# SOSTITUZIONE CON SOLARLOG 50 GATEWAY

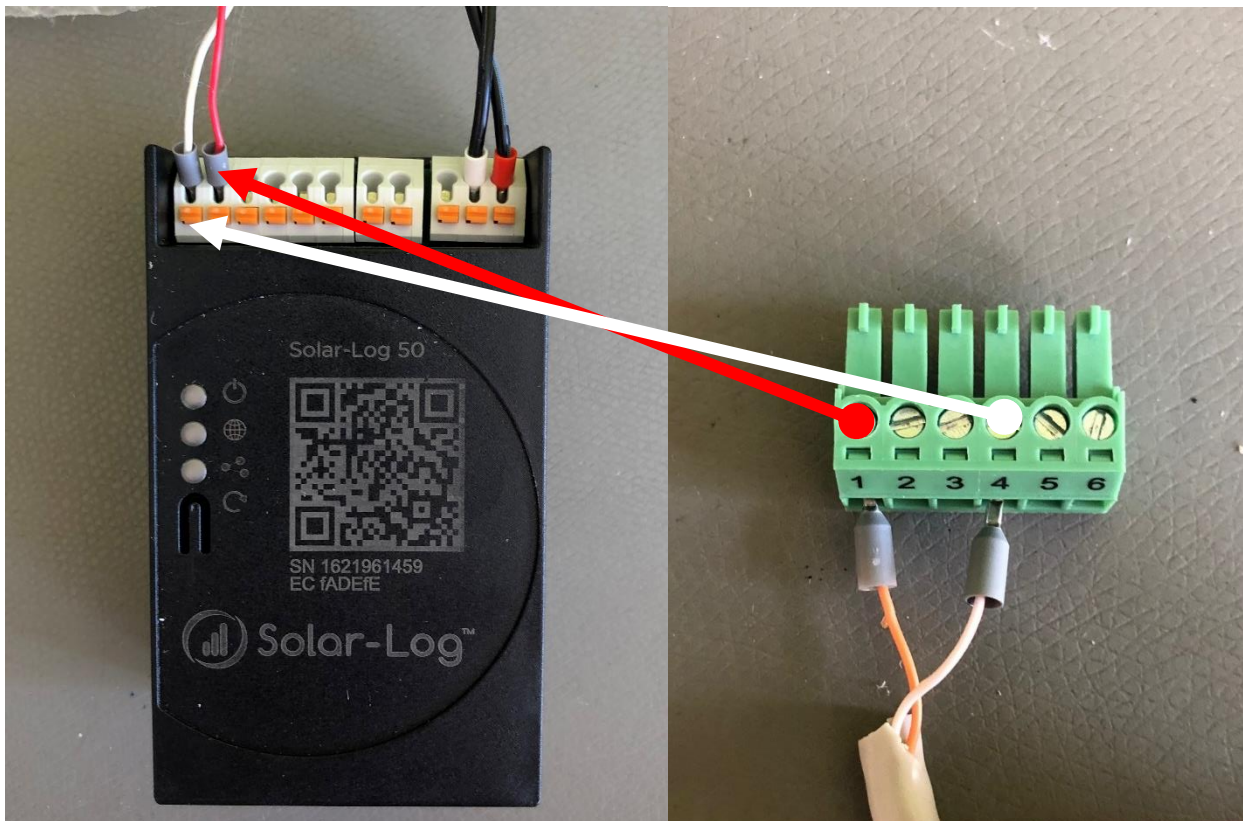
Corrispondenza tra vecchio e nuovo:

PIN 1 (Data+) --> PIN 5 (penultimo)

PIN 4 (Data-) --> PIN 6 (ultimo)
